安徽元孚石化有限公司濉溪刘桥加油站

安全现状评价报告

(报批稿)

二、油罐一法兰螺栓不全

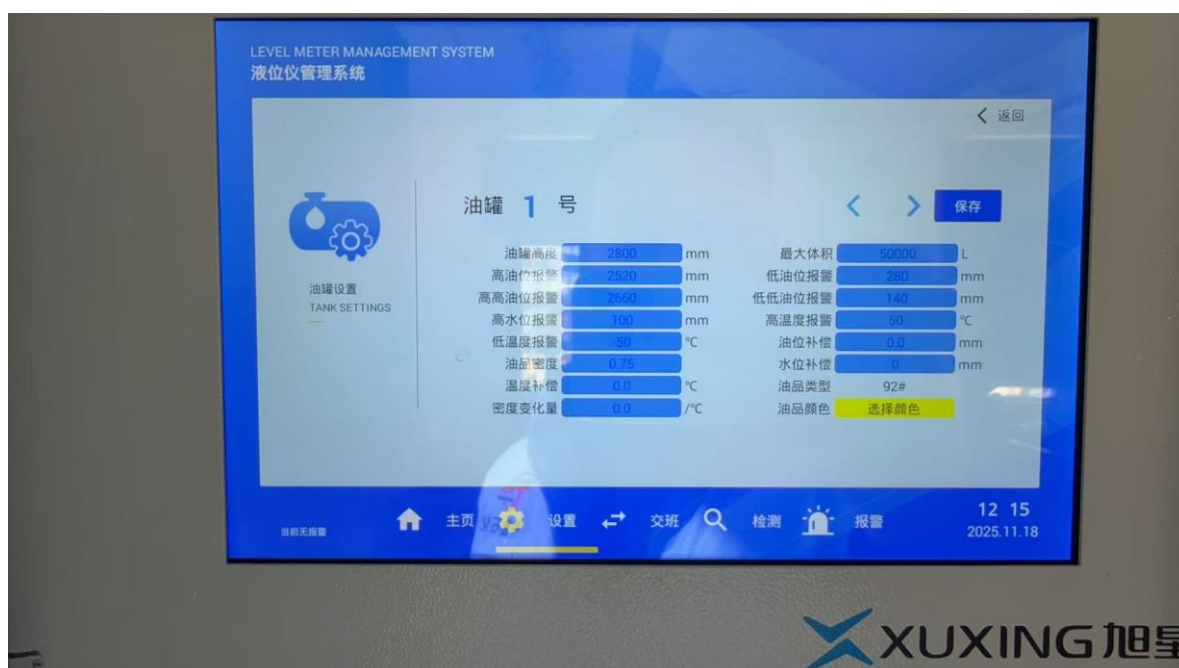
一、加油机下方沙子填埋不足

填充前

填充后

整改前

整改后

四、液位仪油罐容积显示错误

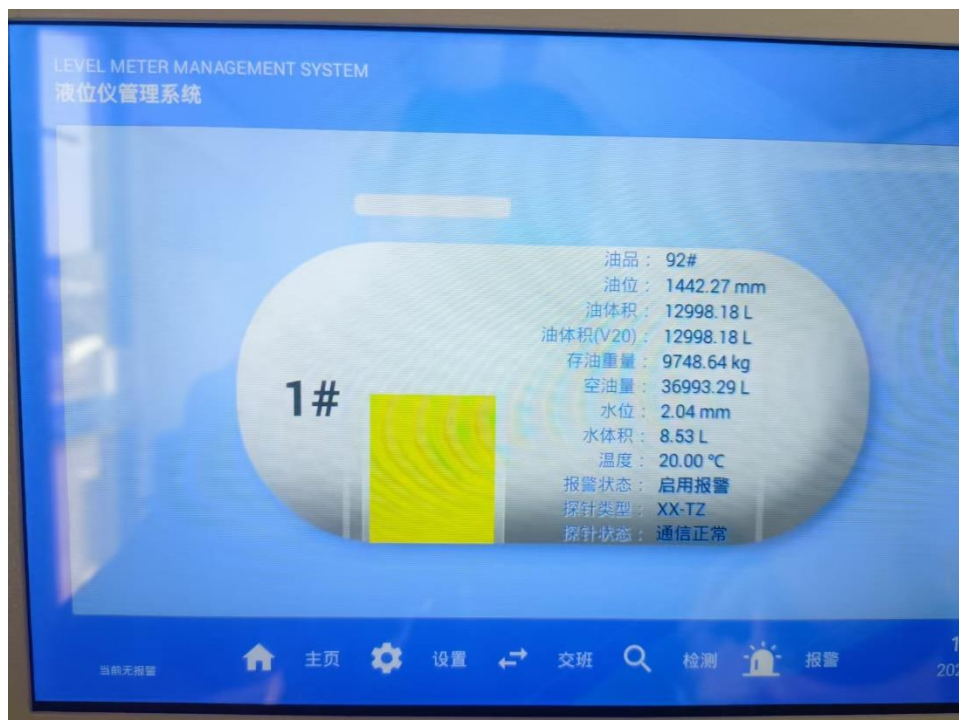
三、液位仪报警值设置错误

更改前（高油位报警 2550, 高高液位 2550, 低油位 500, 低低油位 500）

更改前（总容积 25000L，实际应为 50000L）

更改后（高油位报警 2520, 高高液位 2650, 低油位 280, 低低油位 140）

更改后（5000L）
